アジャスターマニュアル

トラック編

お詫びと訂正のお願い

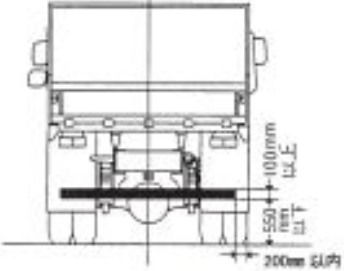
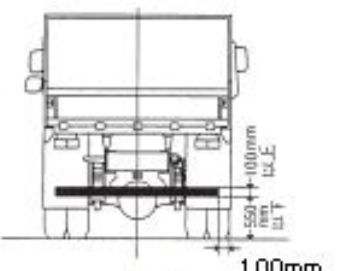
該当箇所	【誤】	【正】
第 8 章 トラック関連法規 P457-19 行目	・最外側の内側 200mm まで	・最外側の内側 100mm まで
第 8 章 トラック関連法規 P457 図 8.22	 <p>図 8.22 200mm 以内</p>	 <p>図 8.22 100mm 以内</p>
